**INFORME DE AUDITORÍA TÉCNICA EXTERNA DE
SEGURIDAD VIAL**

LM-PI-PV-AT-03-05

**MODIFICACIÓN DE LA CANTIDAD DE CARRILES DE LA AUTOPISTA
GENERAL CAÑAS Y LA CARRETERA BERNARDO SOTO (TRAMO
AEROPUERTO-INTERSECCIÓN MANOLO'S)**

ENERO 2005

Fotografía 9: La presencia del espaldón en la cercanía con intersecciones, trae consigo ventajas desde el punto de vista de la seguridad vial, tal como el mayor radio de giro que permite la salida de los vehículos de una forma más segura.

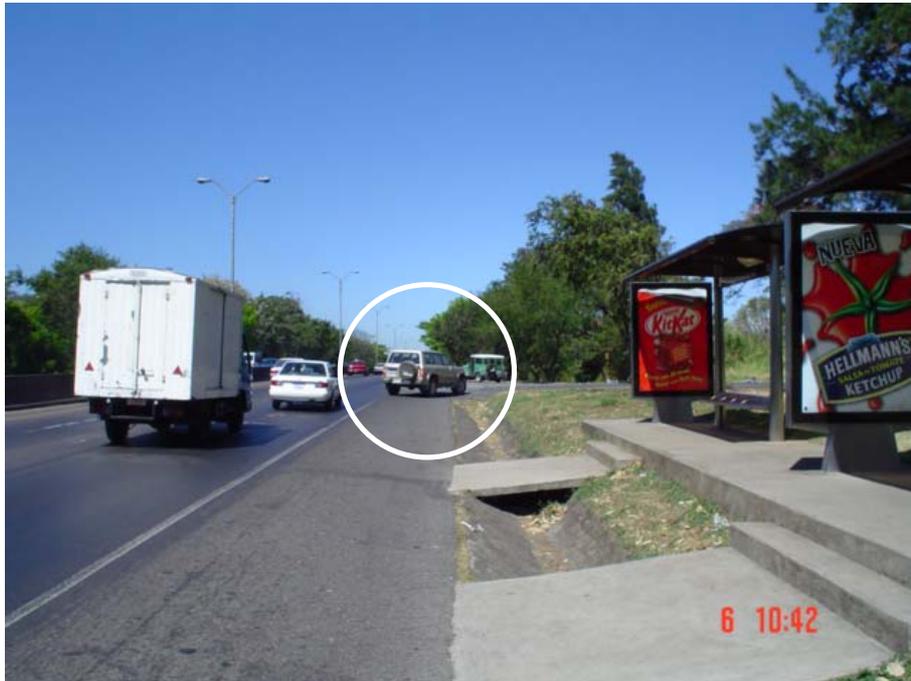
La Fotografía 9 muestra un tramo con espaldón de la Ruta 1, en el que un vehículo realiza una maniobra de giro derecho con el fin de acceder a una calle secundaria, y para el cual la presencia del espaldón significó una condición más favorable para su maniobra, según todos los aspectos comentados anteriormente.

Hay que notar también, que la cercanía de una parada de autobús con la intersección, sin la presencia del espaldón, se constituiría en un elemento adicional de riesgo, ya que si el autobús parara directamente en uno de los carriles de circulación, tal y como sucede actualmente en varios sitios para el sentido de Alajuela a San José, la maniobra de giro del vehículo podría entrecruzarse con el movimiento de frente del autobús.

En función de los hechos hasta aquí descritos, se hace necesario revisar las condiciones de operación existentes de la Ruta 1, pero a la luz de un planeamiento general de la ruta misma, que derive en estudios y planos concretos. Son estos estudios los que debieron hacerse para orientar los cambios viales requeridos, obedeciendo a objetivos integrales que salvaguardaran la seguridad de todos los usuarios.
